**INFORME DE HITO DE CONTROL**  
**N° 12947-2024-CG/GRTA-SCC**

**“PROYECTO DE INVERSIÓN: MEJORAMIENTO Y  
AMPLIACIÓN DE LOS SERVICIOS DEPORTIVOS Y CREACIÓN  
DE LOS SERVICIOS RECREATIVOS EN EL COMPLEJO  
RECREACIONAL LA BOMBONERA DEL DISTRITO DE  
CIUDAD NUEVA – PROVINCIA DE TACNA – DEPARTAMENTO  
DE TACNA”**

**HITO DE CONTROL N° 2 – A LA PARALIZACIÓN DE LA OBRA.**

**TACNA, 22 DE MAYO DE 2024**

Figura N°01: PUNTOS Y ZONAS DE INSPECCIÓN

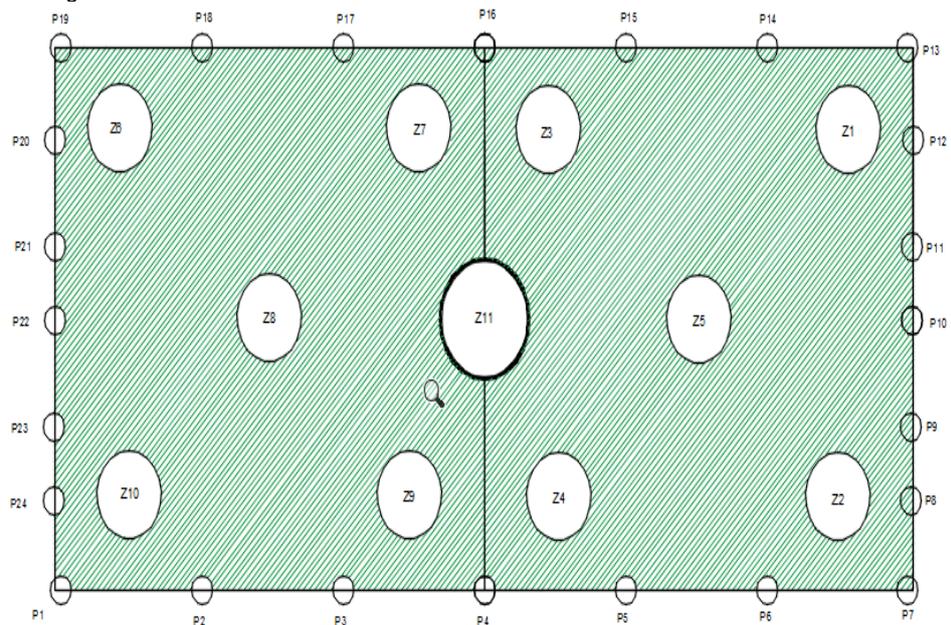
Se hizo la inspección y medición en los bordes, así como dentro del campo, según la ubicación de los puntos y zonas en la figura 1. Se encontró lo siguiente:

Puntos	Espesor de Arena Sílice (cm)
P1	0.5
P2	0.3
P3	0.5
P4	0.4
P5	1
P6	0.5
P7	0.3

Puntos	Espesor de Arena Sílice (cm)
P13	0.1
P14	0.1
P15	0.1
P16	0.3
P17	0.1
P18	0.1
P19	0.1

P8	0.5
P9	0.5
P10	2
P11	0.2
P12	0.1

P20	0.3
P21	1
P22	0.1
P23	0.1
P24	1

- Comparando los valores obtenidos de la medición vs el valor mínimo especificado del caucho granulado, **se encontró que, de los 24 puntos, solo 5 cumplen con el mínimo requerido.**
- Cabe mencionar, que se cuenta con una carta de garantía (...), por un periodo de 10 años ante posibles defectos en el CÉSPED SINTETICO TS MAX 60 PRO, siendo válida para los 7,937.31 m<sup>2</sup>.

Se concluye que **no se ha cumplido la proporción de los materiales de relleno contemplados en las especificaciones técnicas**, además, se reporta que el **informe de conformidad carece del contenido mínimo requerido en las especificaciones técnicas**, ya que no se encuentran los certificados del fabricante, cartillas de mantenimiento, certificados de las pruebas de laboratorio al césped y caucho, entre otros. (...)"

**Imagen n.º 1.**  
**Detalle de las capas de relleno según especificaciones técnicas de Grass sintético**

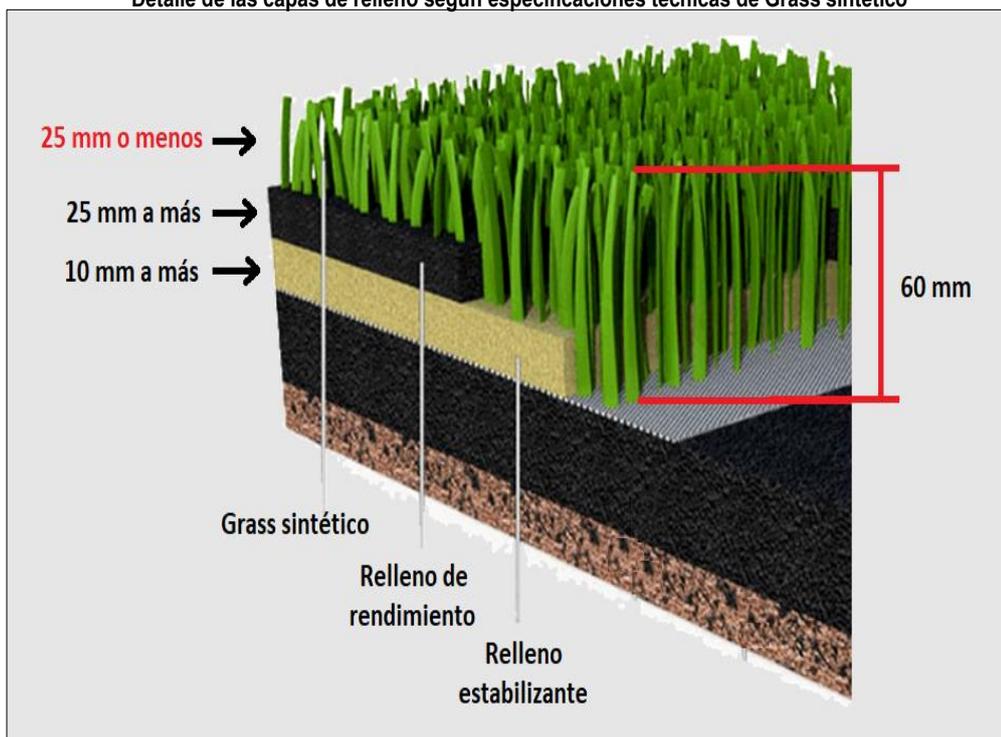
Al respecto, es preciso dejar constancia que las especificaciones técnicas detallan características del relleno estabilizante de arena sílice 17 kg de espesor de capa de 10 mm a más, mientras que el relleno de rendimiento con caucho granulado SBR 13 kg debe tener espesor de la capa de 25 mm a más, y de las precisiones indicadas por parte del residente de obra, en la respuesta del estado situacional del Grass sintético del campo deportivo, se estaría observando que dicho grass instalado en el campo deportivo, no estaría cumpliendo con las especificaciones de espesores de relleno estabilizante y de rendimiento, pese a que al momento de emitirse la conformidad del mismo se habría afirmado que cumplía con dichas especificaciones técnicas.

Sin embargo, como se detalló en la citada acta las alturas sobresalientes de los hilos muestra son superiores en los doce puntos analizados, tal como se evidencia en la imagen y cuadro siguiente:

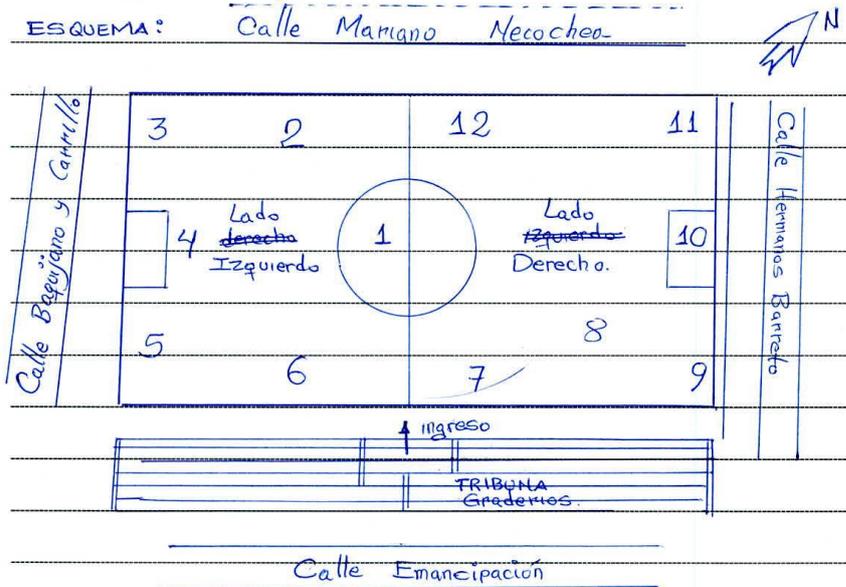
Y de la inspección a los graderios de la tribuna existente, se observó que no existe la junta elastomérica, se evidencia junta elastomérica sobresalido, presencia de restos de obra (cachachos de madera y concreto, pieza de plancha compactadora), restos de material orgánico, residuos sólidos, descascamiento prematuro de pintura, fisura, desfragmentación de concreto. Se adjunta panel fotográfico de la inspección realizada.
